Bureau de la CLE du 03 juillet 2018 : Modifications ZAC de la cour des Bois - Mésanger

Le projet et le SAGE

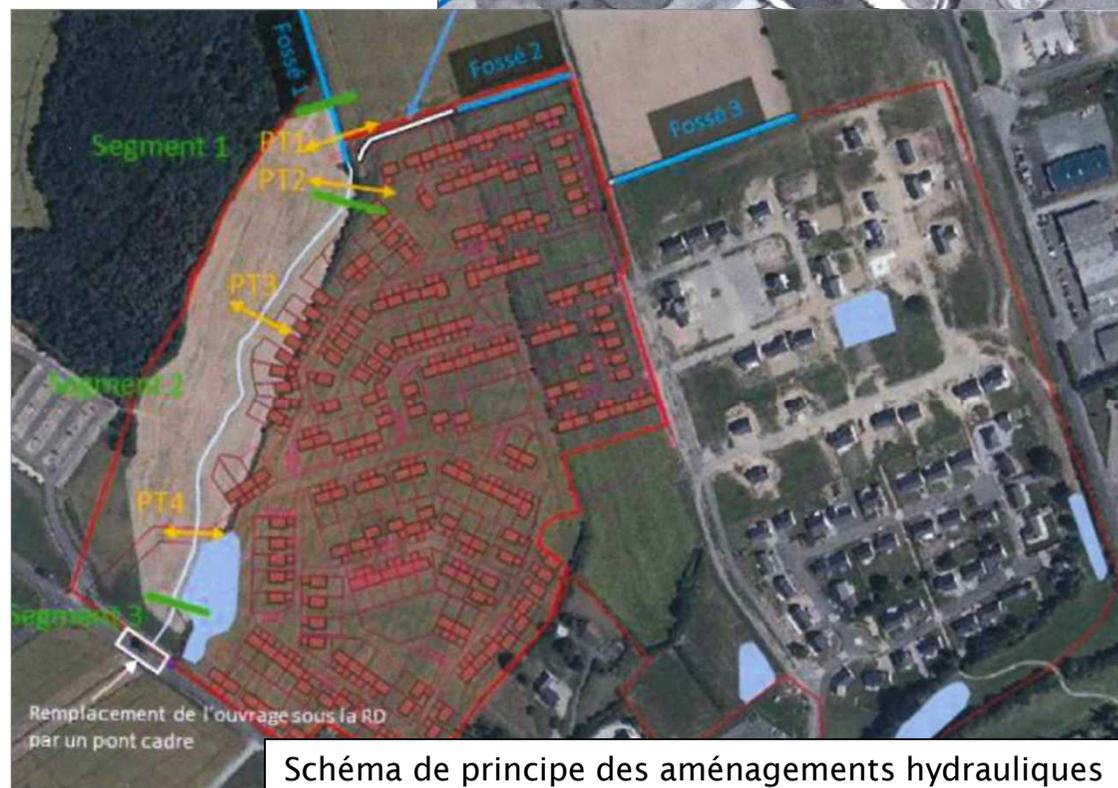
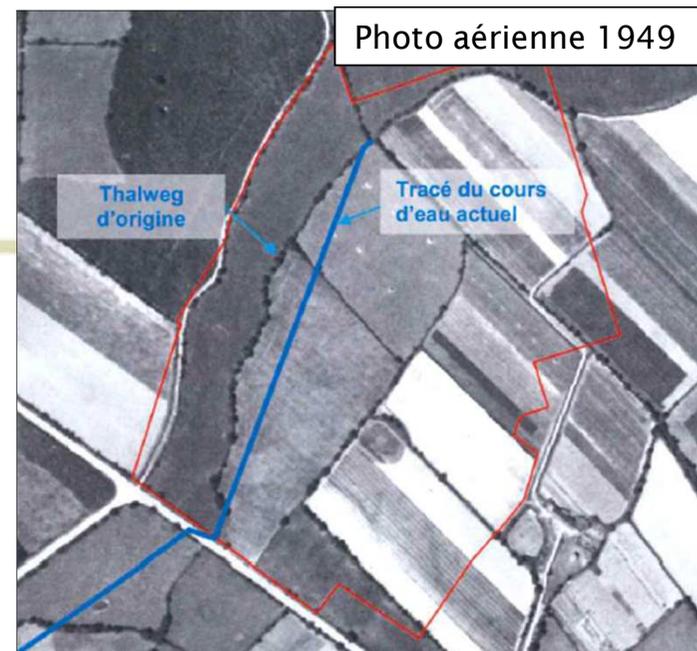
- **Travaux hydrauliques :**

- Segment 1 : conservation avec recharge en granulat du lit ;
- Segment 2 : création du nouveau profil (diversification des faciès) ;
- Segment 3 : raccordement au cours d'eau actuel + aménagement d'un pont cadre ;
- Bande de 10m entre le cours d'eau et les aménagements ;
- Plantation de haies.

- **Nouveau profil dimensionné** pour un débit moyen mensuel, biennale et décennal.

- **Lit actuel remblayé.**
